（仮称）留萌北部広域風力発電事業
環 境 影 響 評 価 方 法 書
補 足 説 明 資 料

令和 5 年 1 0 月

風力部会 補足説明資料 目次

図 6(1) 風車設置検討範囲と直近の保全対象の位置関係(天塩遠別沿岸地区、北里牧場地区)

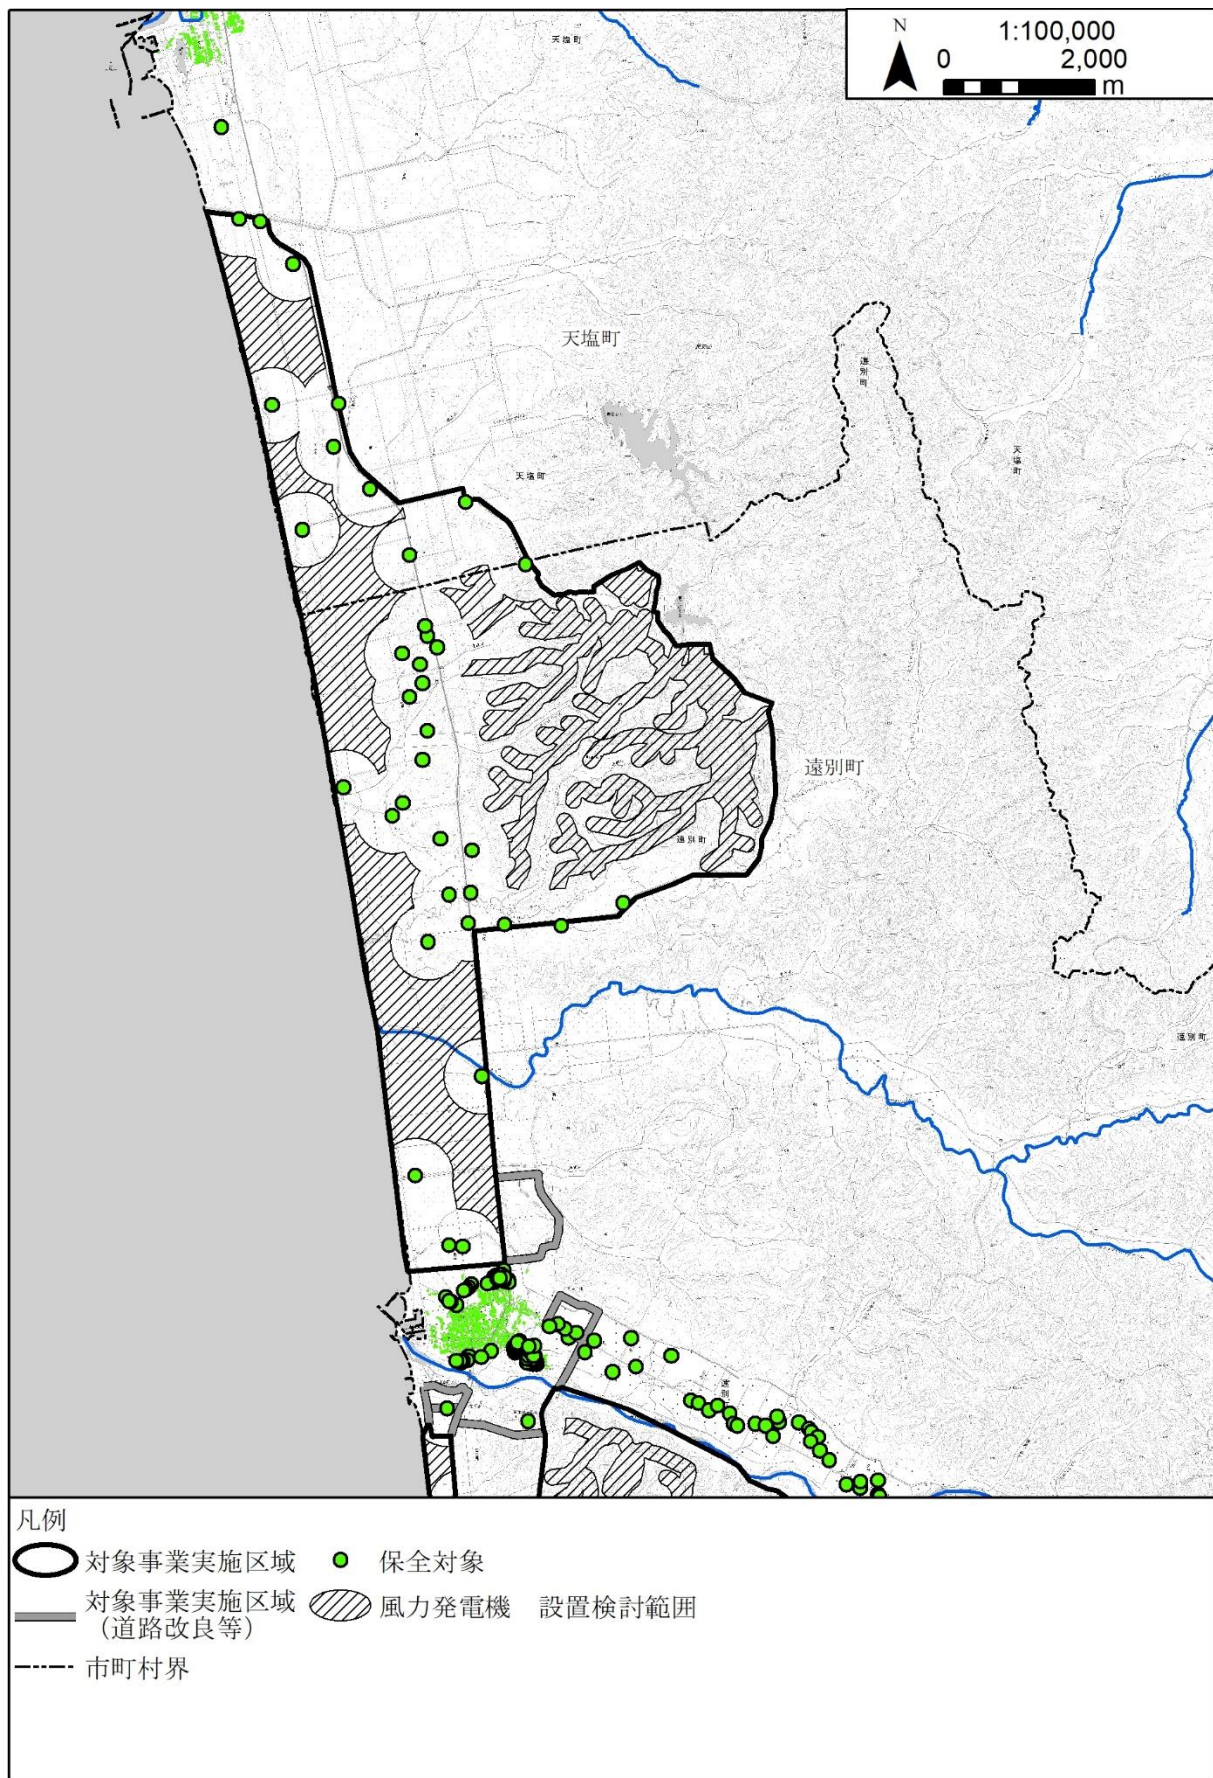
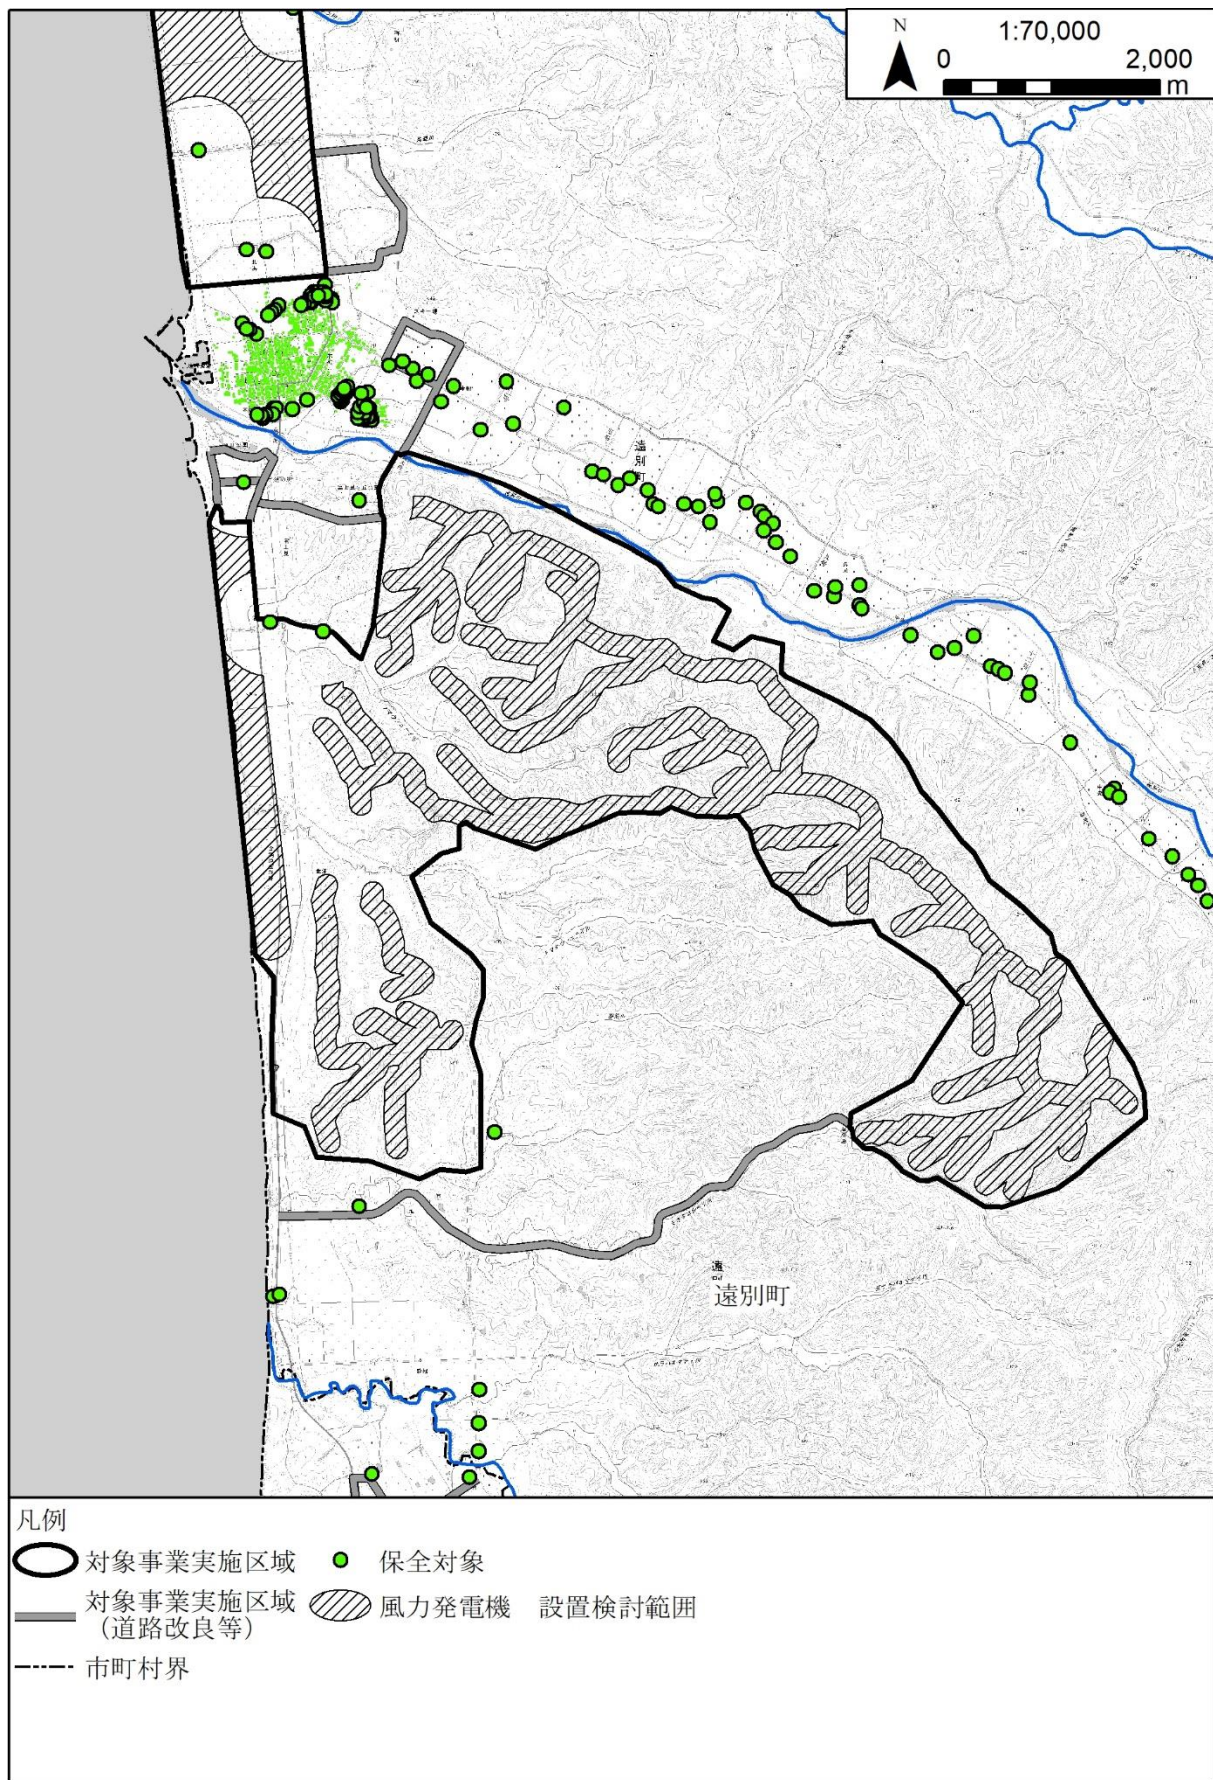
風車設置検討範囲と直近の民家の距離について、対象事業実施区域の中も含めてもう少し大縮尺の地図で示してください（図 3.2-7ではどこに民家があるのかわかりにくい。）。

風車設置検討範囲と直近の保全対象の位置関係は図 6 のとおりです。

図 7 遠別町風力発電施設に関するガイドラインマップ

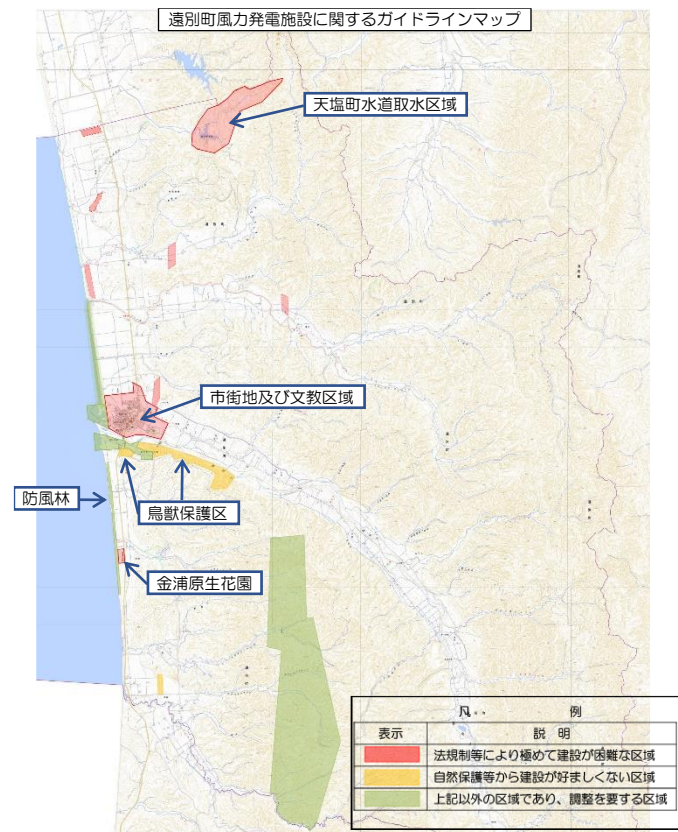
図 3. 2-22中の文字がpdfを拡大しても読めないので明瞭な図を示していただけませんか。

明瞭にした図 7 を添付いたします。

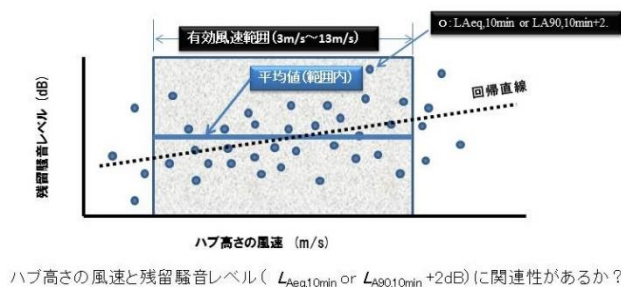
表 6.2-2などの「残留騒音の状況」にて、測定調査する評価量が不明です。残留騒音の算出には、等価騒音レベル L_{Aeq} ではなく、時間率騒音レベル $LA_{90}+2dB$ を用いて実施して下さい。お願いします。また、残留騒音は、その地域性や季節性などで変化するため、準備書では、下の図を参考に、調査地点ごとの残留騒音とハブ高さ相当の風速との関係性も整理してもらいたいと考えます。

施設の稼働に伴う騒音に係る現況調査においては、方法書で示しているマニュアルに定められた測定方法により等価騒音レベル（ L_{Aeq} ）及び90%時間率騒音レベル（ L_{A90} ）を測定いたします。

また、残留騒音が地域性や季節により変化することを踏まえ、調査地点毎の残留騒音とハブ高さ相当の風速の関係性についても整理します。

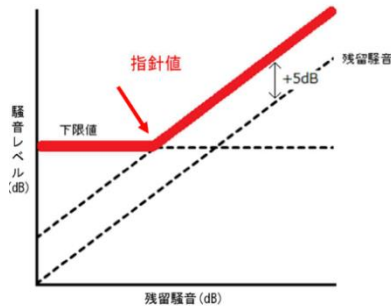
表 6.2-2などの「10. 評価の手法」にて、施設の稼働に伴う騒音評価について、「風力発電施設から発生する騒音に関する指針」に示される指針値との対応を検討する際は、下図のように整理するなど、住民にも分かり易い評価と説明に努めて下さい。

さらに、予測計算に用いた「風車騒音の各周波数の音響パワーレベル（設定した風速条件も含む）など」の前提条件も、準備書に必ず明記して下さい。他地区との累積評価についても、同様の対応をお願いします。

施設の稼働に伴う騒音の評価にあたっては、指針値が調査地点の現況の残留騒音により変化することを踏まえ、図を活用したわかりやすい評価と説明に努めます。

また、準備書には、予測計算に用いた「風車騒音の各周波数の音響パワーレベル」をはじめ、前提条件について漏れなく記載するとともに、他地区との累積評価についても同様に対応します。
